SERVICE INFO

修理キット 530 0550 10

第2世代 VAG コモンレール式ディーゼルエンジン

画像 2: 偏向プーリー 532 0623 10 (左) / 偏向プーリー 532 0349 10 (右)

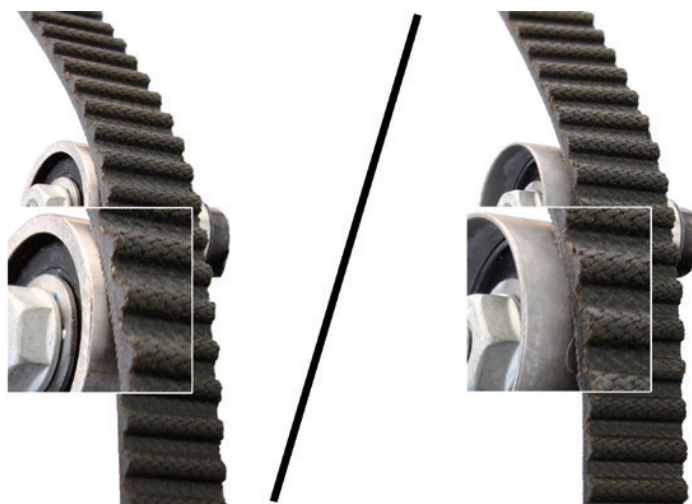
上記すべてのキットとセットには、改良された偏向プーリー 532 0623 10（画像 2、左）が付属しています。このプーリーは、上記の自動車で使用されている偏向プーリー 532 0349 10（画像 2、右）に代わるものです。

以前のモデルと比較して、最適化された偏向プーリーの幅は約 6.6mm 小さくなっています。その結果、歯付きベルトはプーリーの中心で走行し、力がより効果的に玉軸受に分散されます。この変更により、このタイミングアセンブリが直面する状況にプーリーを適合させました。
